Autorité environnementale

**Avis délibéré de l’Autorité environnementale
sur l’extension et la modernisation du terminal
T1 de l’aéroport de Marseille Provence (13)**

n°Ae: 2019-62

Figure 5 : Scénarios "projet" tels qu'ils sont considérés dans le dossier (source : étude d'impact) [NB : PMTC signifie part modale des transports en commun]

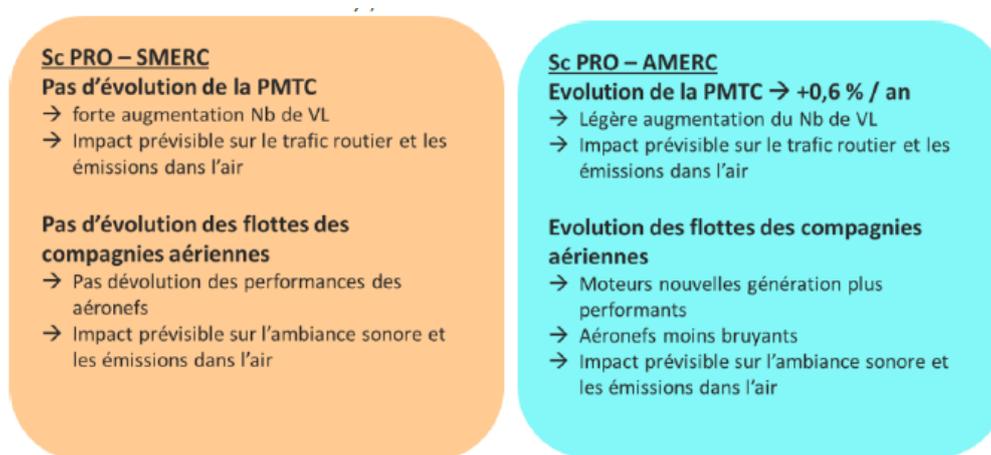
La comparaison se fait alors en comparant l'un ou l'autre des scénarios projet avec le scénario de référence. Le scénario « principal » (notamment utilisé dans l'évaluation socio-économique) est le scénario avec prise en compte des « mesures ERC ».

En réalité, le dossier souffre d'une mauvaise compréhension du concept de mesures ERC et regroupe sous ce terme des notions très différentes :

L'Ae rappelle d'une part que seules les mesures correspondant au premier point doivent être considérées comme des mesures ERC, au sens du code de l'environnement, et d'autre part que les mesures ERC n'ont théoriquement aucune influence sur la définition des scénarios d'étude. Cette interprétation erronée a des conséquences significatives sur l'ensemble du dossier, et en particulier sur la construction des scénarios d'étude des impacts.

Les principales « mesures ERC » incluses dans le scénario PRO-AMERC (évolution de la part modale des transports en commun, évolution des flottes des compagnies aériennes) ne dépendent donc que très marginalement du projet et d'AMP. Elles devraient, pour la très grande majorité d'entre elles être considérées dans le scénario de référence et pas dans le scénario projet, qui devrait être unique : la méthode retenue attribue au projet des impacts positifs qui ne dépendent en réalité pas de lui.

Cette erreur méthodologique a des conséquences lourdes sur certains thèmes (bruit, qualité de l'air, émissions de gaz à effet de serre), ce qui sera détaillé dans la suite de cet avis.

Il apparaît donc nécessaire de procéder à une reprise intégrale de la définition des scénarios d'études, en veillant à ce que leur contenu soit clairement défini, ce qui n'est pas toujours le cas actuellement¹⁹, et de reprendre en conséquence l'ensemble des parties du dossier affectées par cette erreur.

- ***de reprendre la définition du scénario de référence et du scénario de projet en intégrant au scénario de référence l'ensemble des évolutions attendues de l'environnement en l'absence de mise en œuvre du projet, puis de décrire en détail ces deux scénarios ;***

- *de reprendre sur cette base les parties du dossier qui dépendent directement de ces scénarios, et notamment celles relatives aux trafics, au bruit, à la qualité de l'air, aux émissions de gaz à effet de serre, et à l'évaluation socio-économique,*
- *de revoir la liste des mesures d'évitement, de réduction et de compensation présentées en ne présentant comme telles que celles sous la responsabilité du maître d'ouvrage en lien avec le projet soumis à enquête publique, et d'en ajouter de nouvelles adaptées aux impacts du projet ainsi définis.*

Figure 6 : Scénario d'évolution du trafic aérien, avec mise en œuvre du projet (source : dossier)

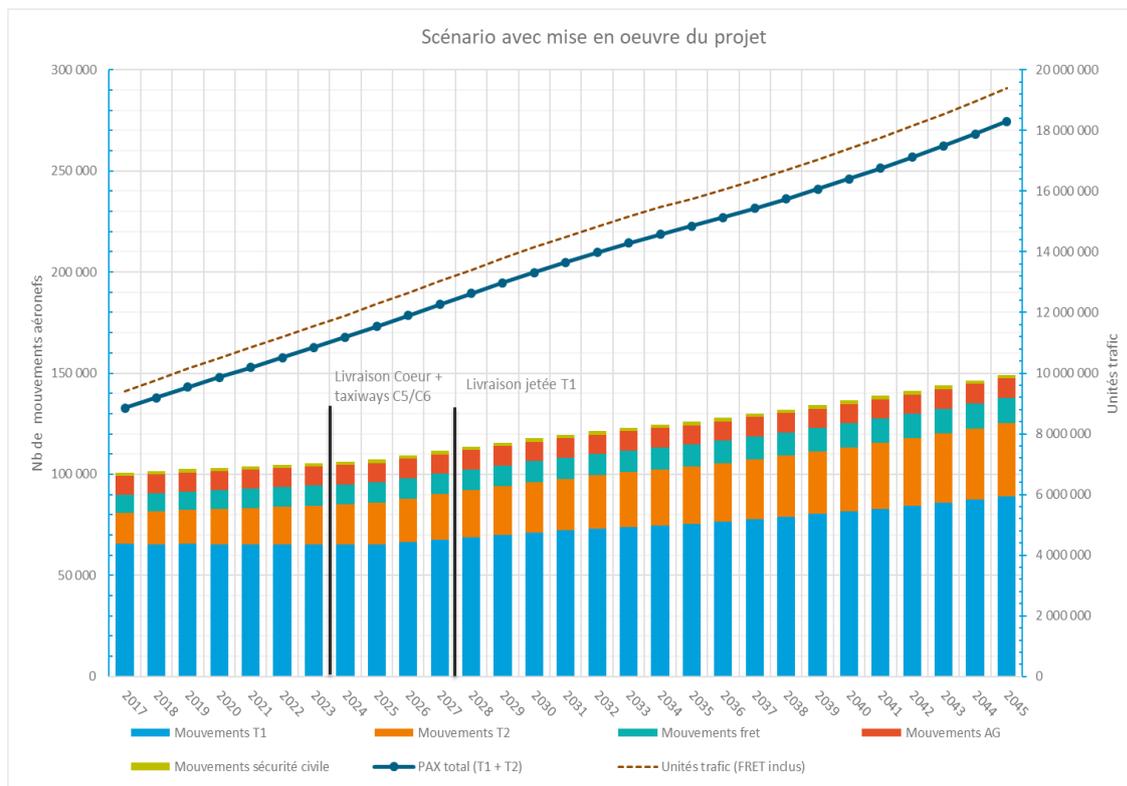
Les résultats de ce scénario devraient être commentés sur plusieurs aspects :

- l'analyse des mouvements du T1 en scénario projet montre une stagnation entre 2017 et 2025, avant de connaître une forte croissance à partir de 2026, qui serait due à la première phase du projet ; durant cette même période, le scénario de référence ne modélise aucune évolution du nombre de mouvements. Il conviendrait de décrire plus précisément les résultats sur la période 2017 – 2027

- l'étude d'impact présente un graphique d'évolution de l'empont moyen avec le projet, marqué par une croissance forte dans les premières années (jusqu'en 2025/2026), puis par une évolution plus faible. Ceci pourrait potentiellement expliquer le point précédent (même si l'évolution devrait théoriquement être également visible dans le scénario de référence), mais apparaît contradictoire avec l'un des objectifs de la seconde phase du projet (2027), consistant à accueillir sur la jetée de longs avions monocouloirs à grand rayon d'action.

L'Ae recommande de commenter de manière plus détaillée les scénarios d'évolution du trafic aérien, en fonction des différents projets prévus et de leurs objectifs.
